ECE/TRANS/WP.15/AC.2/30
17 February 2009

**ДОКЛАД СОВМЕСТНОГО СОВЕЩАНИЯ ЭКСПЕРТОВ ПО ПРАВИЛАМ,
ПРИЛАГАЕМЫМ К ЕВРОПЕЙСКОМУ СОГЛАШЕНИЮ О МЕЖДУНАРОДНОЙ
ПЕРЕВОЗКЕ ОПАСНЫХ ГРУЗОВ ПО ВНУТРЕННИМ ВОДНЫМ ПУТЯМ
(КОМИТЕТА ПО ВОПРОСАМ БЕЗОПАСНОСТИ ВОПОГ)
О РАБОТЕ ЕГО ЧЕТЫРНАДЦАТОЙ СЕССИИ*
(26–29 января 2009 года)**

Схема принятия решения о классификации веществ,
 опасных для окружающей среды (водной среды)

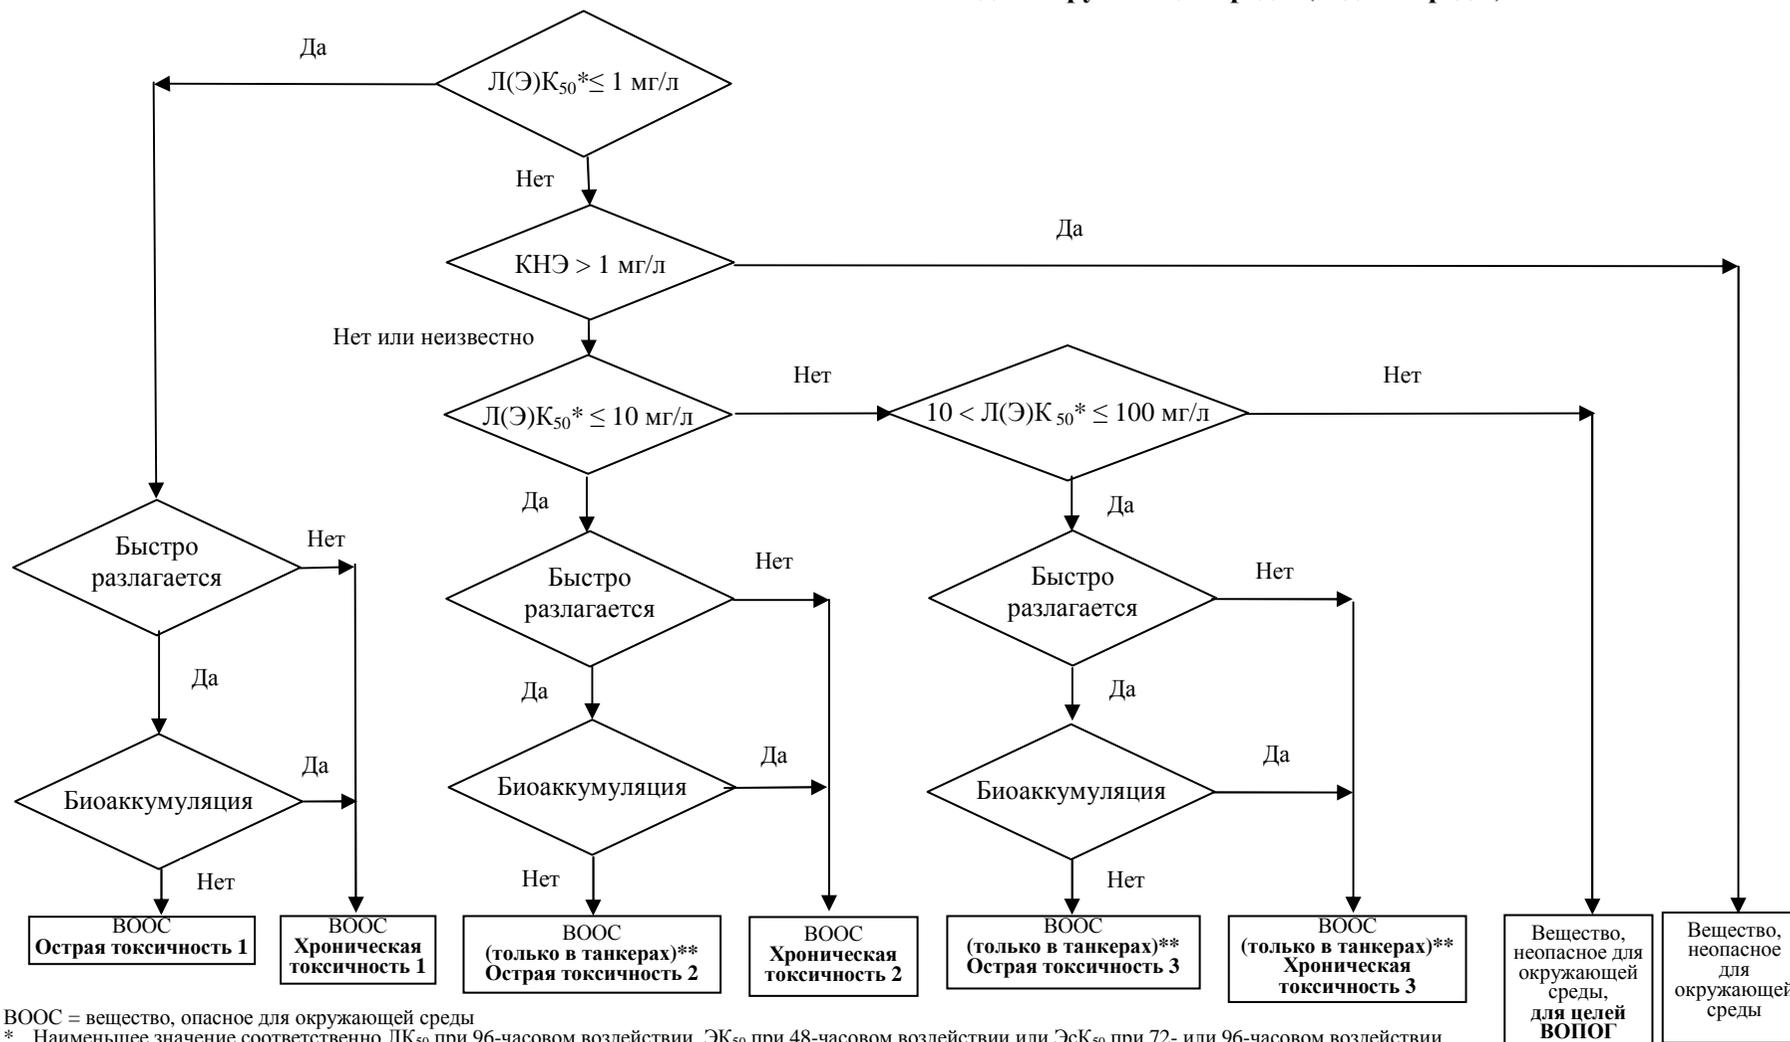
20. 2.2.9.1.10.4 Схема принятия решения о классификации веществ, опасных для окружающей среды

Заменить эту схему схемой, приведенной в конце настоящего приложения.
